## Projektwettbewerb für eine Freibad-Anlage im Schachen in Aarau

**Aus dem Bericht des Preisgerichtes:**

Lageplan, Masstab 1:2500. 1 Haupteingang, 2 Garderobe, 3 Einzelkabinen, 4 offene Umkleiebuchten, 5 Diensträume, 6 Restaurant, 7 Becken für Schwimmer, 8 Becken für Nichtschwimmer, 9 Lehrbecken, 10 Planschbecken, 11 Liegewiese, 12 Spielwiese, 13 Kleinkinderspielplatz, V = Veloständer, A = Autopark.

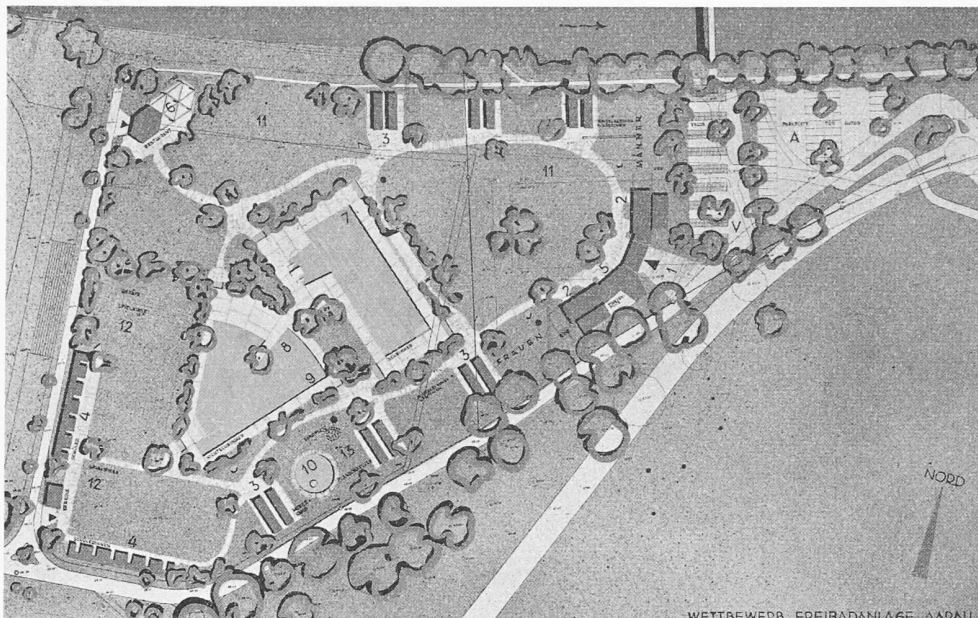
Eine landschaftlich und architektonisch erfreuliche Lösung in technisch reifer Durcharbeitung. Die Eingangspartie als einzig unbefriedigender Teil bedarf der Korrektur.

Vorteile: Haupteingang als einziger Eingang mit Parkplätzen an der Randstrasse. Beziehungsreiche Aufteilung des Geländes in Wasser-, Spiel- und Ruheflächen mit übersichtlicher Erschliessung. Besonders gute Lage der beiden zusammengefassten Spielfelder. Spannungsvolle Verteilung der Baugruppen. Zusammenfassung von Schülergarderoben, Nichtschwimmer- und Planschbecken. Die Kabinengruppe in der Südwestecke bildet einen wertvollen Windschutz, ebenso die Gruppe Filtergebäude-Restaurant in der Nordwestecke. Restaurant auf dem höchsten Geländepunkt und gleichzeitig in der Nähe des Sportplatzes. Zweckmässige und formal

Lageplan, Masstab 1: 2500

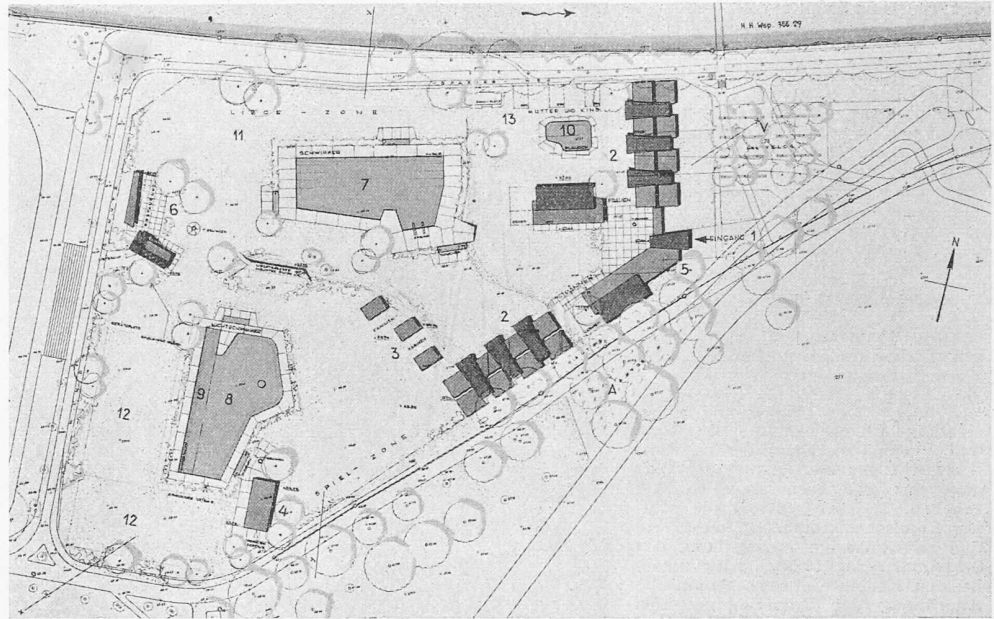
Im allgemeinen sorgfältig durchgearbeitetes und wohl überlegtes Projekt. Dieses würde durch eine spannungsvollere Verteilung der Bauten noch gewinnen.

**Vorteile:** Haupteingang mit den Parkplätzen liegt richtig. Spezieller Eingang zu den Schüler- und Militärgarderoben und den beiden Spielfeldern. Konzentration der Wasserflächen in der Mitte des Areals. Trotzdem eine klare Trennung des Schwimmer- und Nichtschwimmerbetriebes. Lockere Randbebauung unter Berücksichtigung des Windschutzes. Lage des Restaurants überzeugt hinsichtlich Badebetrieb und benachbarter Sportanlage. Lärmzone (Nichtschwimmer und 2 Spielflächen) und Ruheflächen klar ausgeschieden. Kombinierte Badebassinanlage funktionell befriedigend und in der Form reizvoll. Sämtliche Bauten grundrisslich klar und zweckmässig durchgebildet. Zentrale Lage der zusammengefassten WC-Anlagen beim Schwimmerbecken. Vielfalt von verschiedenen

intimen Parkräumen. Offene Ausblicke in die Landschaft nach allen Seiten. Freier Ueberblick vom Haupteingang über das ganze Badearéal. Massierung von Bauten ist vermieden. Konstruktion einfach und wirtschaftlich.

**Nachteile:** Parkplatz für Fahrräder etwas knapp. Lange Wege zu den einzelnen Pavillons führen zu tief ins Badearéal und zu nahe an den Badebecken vorbei. Das eine Spielfeld liegt etwas nahe am Nichtschwimmerbassin. Nichtschwimmerbassin ca. 90 m<sup>2</sup> zu klein. Planschbecken ca. 20 m<sup>2</sup> zu klein. Zwei getrennte Bügelgarderoben bedingen zeitweise vermehrtes Personal.

Lageplan, Masstab 1:2500

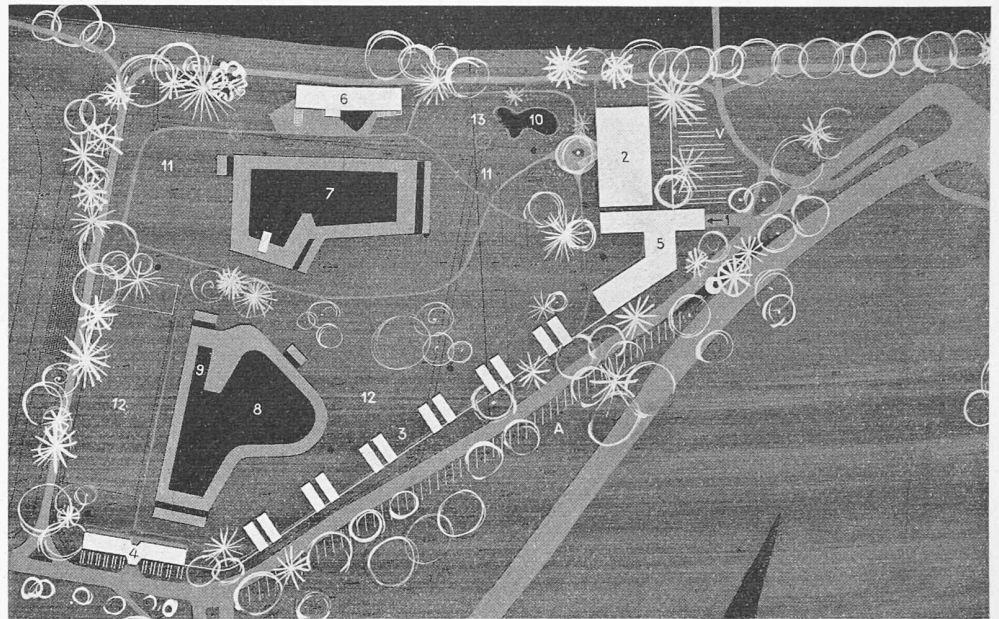
Gute Grundkonzeption in landschaftlicher und baulicher Hinsicht. Zu wenig ausgereift.

**Vorteile:** Klare und übersichtliche Disposition der Eingänge und Parkplätze. Entschiedene Konzentration der Bauten und der Ost-ecke mit zweigeschossigem Garde-robebau. Restliches Areal als offener Landschaftsraum. Differenzierte und zweckmässige Formgebung des Schwimmer- und Nichtschwimmer-bassins. Korrekte, etwas schematische Anordnung der Vorreinigung. Das Schwimmbassin mit der grössten Tiefe ist so angeordnet, dass es nicht ins Grundwasser reicht. Plansch-becken ausserhalb Verkehr und nahe Frauengarderoben. Schöne Entwicklung der Eingangspartie mit Ausblick ins Bad, reizvolle Hofbildung. Eindeutige Führung zu den Garderoben. Richtige Durchflutung der Garderoben. Austritt der Badenden ohne Begegnung mit den Bekleideten. Uebersichtliche Situierung der Toiletten und Betriebsräume. Restaurant mit Filteranlage kombiniert, Restaurant- und Liegeterrasse. Grundrisse durchwegs sauber und klar. Maximales Offenhalten des Landschaftsraumes gegen Aare und nach Westen. Konstruktion einfach.

**Nachteile:** Der Anforderung nach Windschutz ist zu wenig Rechnung getragen. Architektur etwas trocken. Gärtnerische Gestaltung unbestimmt. Zwei getrennte Bügelgarderoben bedingen zeitweise vermehrtes Personal. Verhältnismässig hoher Baukubus.

Lageplan, Masstab 1:2500

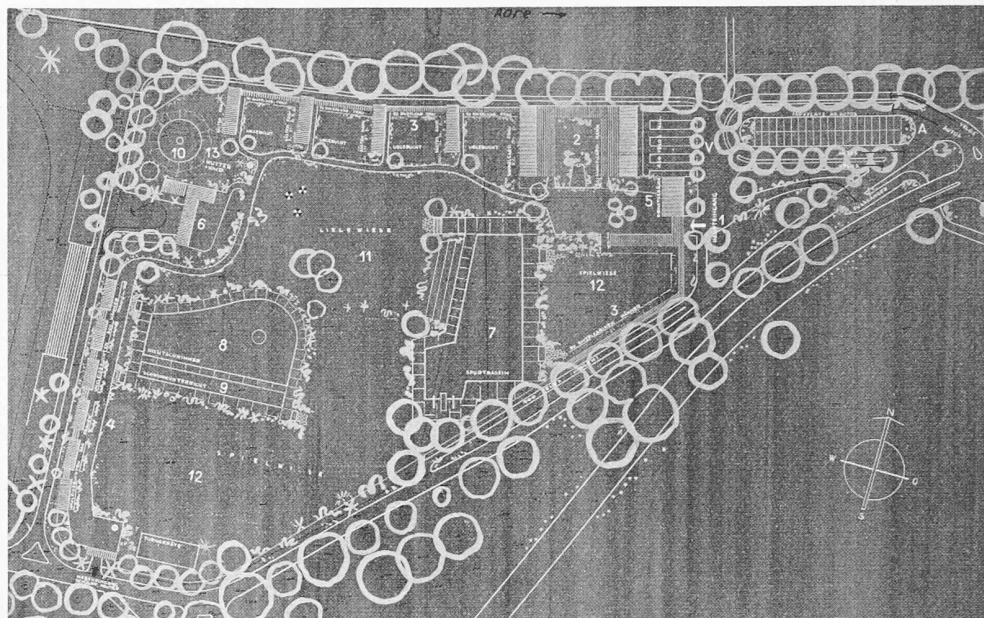
Gute Ansätze in der Gesamtdisposition; mit gewissen Mängeln belastet.

**Vorteile:** Haupteingang und Parkplatz gut angeordnet und organisiert. Separater Eingang zu den Auskleidebuchten und Spielfeldern. Randbebauung gegen Norden und Westen mit Windschutz, mit speziell intimen Liegebuchten längs der Nordgrenze. Lage des Restaurants richtig. Zweckmässige Anordnung der Mutter-und-Kind-Zone. Grundriss im allgemeinen klar.

**Nachteile:** Schwimmbassin etwas eingezwängt. Filteranlage zu weit von diesem Becken entfernt. Nichtschwimmerbecken nahe am Restaurant. Verkehrsführung beim Eingangsplatz unbefriedigend. Monotone Aufreihung der Auskleidebuchten. Einblicksmöglichkeit. Schlechte Anordnung der Einzelkabinen für Männer. Erweiterungsmöglichkeiten fragwürdig. Architektonische und gärtnerische Gestaltung unausgeprägt. Zu sehr markierte Randbepflanzung. Zwei getrennte Bügelgarderoben bedingen zeitweise vermehrtes Personal. Kubus etwas hoch.

Lageplan, Masstab 1:2500

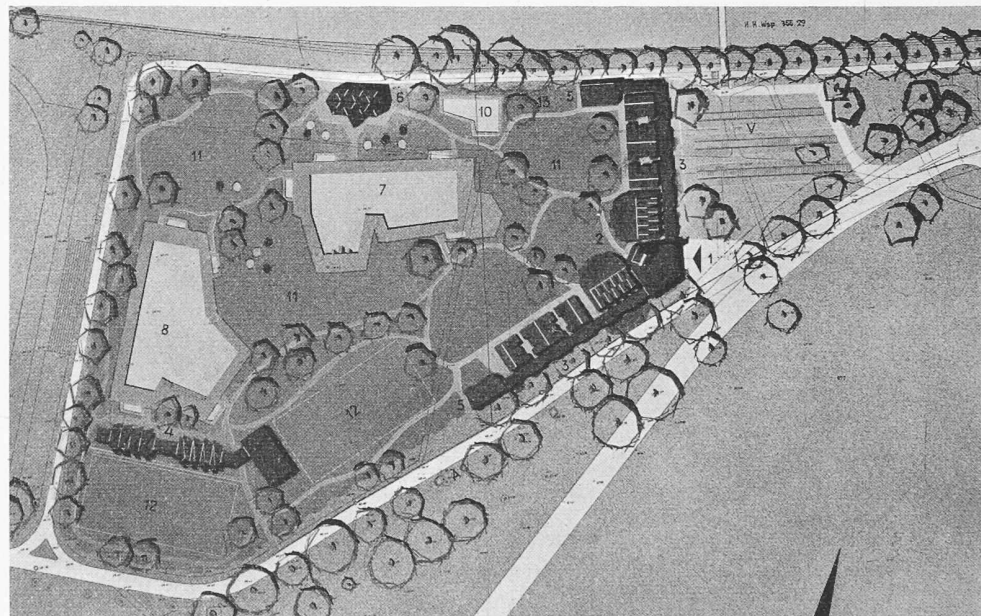
Auseinandersetzung mit den landschaftlichen Gegebenheiten anerkanntswert; bauliche Gestaltung kompliziert.

**Vorteile:** Haupteingang mit Parkplätzen in Ostecke, separater Eingang für Schulen und Militär in Südecke. Trennung von Schwimmer- und Nichtschwimmerbetrieb. Lärmzone und Ruhezone gut auseinandergehalten. Garderobenorganisation gut. Klare Trennung für Männer und Frauen. Wege für Bekleidete und Badende auseinandergehalten. Sympathische Gliederung des Parkgeländes. Offene Ausblicke auf Aare, Jura und Schachen.

**Nachteile:** Planschbecken ohne Umgelände und zu nahe bei Schwimmbekken, Restaurant und Verkehrsweg. Zugänge zu den Bassins durch Vorreinigung nicht gelöst. Eingangspartie unübersichtlich und unschön. Einblicke in Umkleidebuchten. Erweiterungsmöglichkeiten ungenügend. Betriebsräume zu knapp dimensioniert. Architektonische Gestaltung von Garderoben und Restaurant fragwürdig. Zwei getrennte Bügelgarderoben bedingen zeitweise vermehrtes Personal. Hochbauten konstruktiv aufwendig.
